<b>(Teil)-Projektnummer</b>	A59-G80-NW
<b>Straße</b>	A 59 AD St. Augustin/W (A 560) - AD Köln/Porz (A 559)
<b>Einstufungsvorschlag BVWP-E</b>	VB-E
<b>Geplante Maßnahme</b>	Ausbau (von 4 auf 6 Streifen)
<b>Verfahrensstand</b>	„Vorplanung hat begonnen“ – von K/Porz bis AS Flughafen sind aber 2012 schon Pläne offengelegt worden
<b>LABÜ-Aktenzeichen</b>	K 74-04.05 ST/9.12; nur von AD Köln/Porz bis AS K-Flughafen

## Bewertung des Vorhabens

Verkehrsmengen an der automatischen Zählstelle „AD Heumar-Flughafen“ der BAST im geplanten Ausbau-Abschnitt (schwarz: DTV, grau: LKW/24h) Quelle: BAST

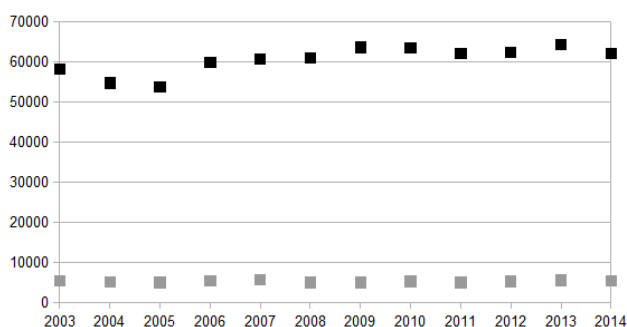
Die Verkehrsströme auf der A 59 steigen seit 2003 leicht an; der LKW-Verkehr stagniert aber seit mehr als 10 Jahren (siehe Graphik).

Die Notwendigkeit eines 6-streifigen Ausbaus wurde, zumindest für den Abschnitt Köln-Porz bis AS Flughafen Köln-Bonn, mit der für 2025 prognostizierten Verkehrsbelastung von 125.500 Kfz/d begründet; diese Prognose wurde jedoch ohne nachvollziehbare Grundlagen (z.B. Entwicklung der Verkehrsbelastung in den letzten Jahren, letzte Verkehrszählungen) zum Anlass der Planung genutzt. Sie ist nach den bisherigen Verkehrszahlen aber unbegründet.

Auch vorherige Prognosen gingen fehl: „In der Projektanalyse aus dem Jahr 2007 wird je nach Teilabschnitt ein DTV-W zwischen 88.400 und 118.600 Kfz/24h ausgewiesen.“ (BVWP-E – Projektdossier Kap. 1.2). Diese Prognose ist bisher nicht eingetreten; 2014 wurden nur 62.102 DTV verzeichnet.

Ebenso unrealistisch sind die vom BVWP-E prognostizierten Werte für 2030 von 111.000 DTV. Das würde einer Steigerung des Gesamtverkehrs von >78 % in 16 Jahren entsprechen! Die gesamte Bedarfs-Prognostik für die A 59 ist derzeit unrealistisch. Hauptbelege für diese Einschätzung sind die stagnierenden LKW-Verkehre und die bislang nicht eingetroffenen älteren Prognosen. Daher bedarf es einer belastbaren Bedarfsermittlung statt offensichtlich irriger Hochrechnungen.

Ein heutiger Ausbau-Bedarf ist aufgrund fraglicher Prognosen und des gleichbleibenden LKW-Verkehrs nicht ausreichend belegt. Das Projekt sollte zunächst zurückgestellt werden.
